Ajout d'un système de protection de tracteur

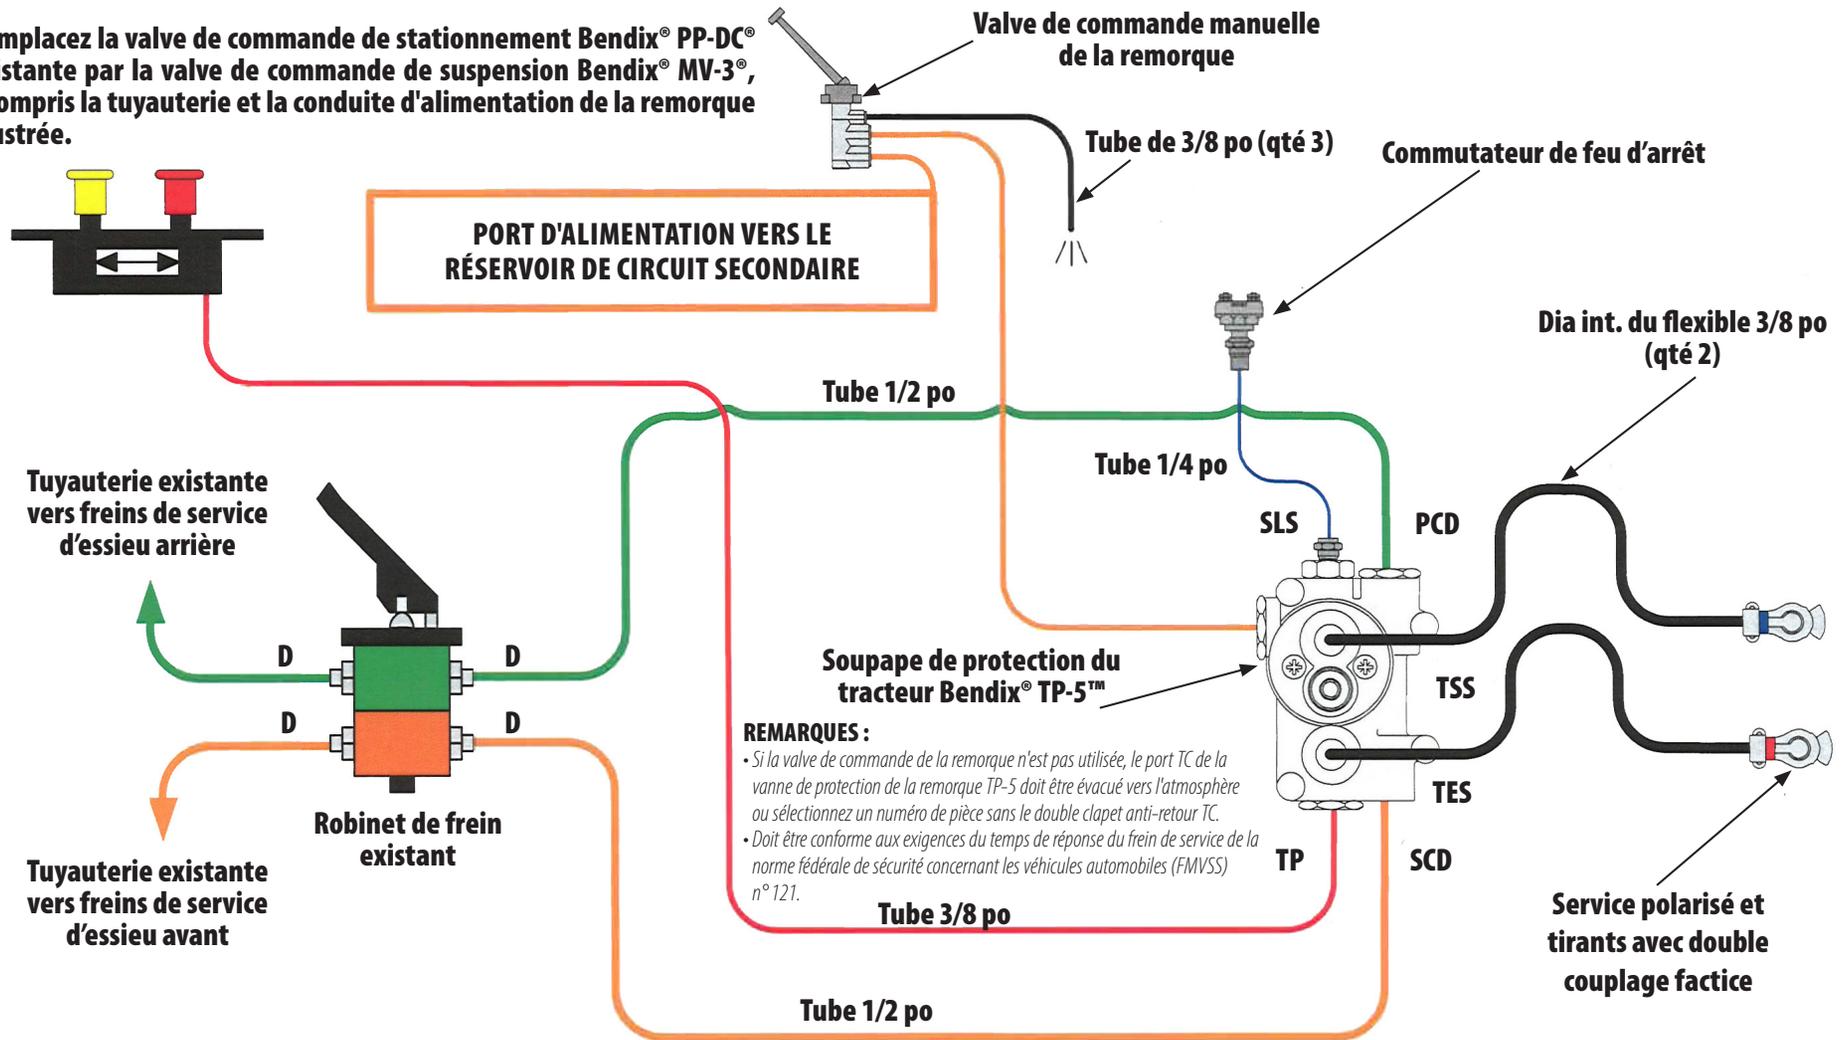
Remplacez la valve de commande de stationnement Bendix® PP-DC® existante par la valve de commande de suspension Bendix® MV-3®, y compris la tuyauterie et la conduite d'alimentation de la remorque illustrée.
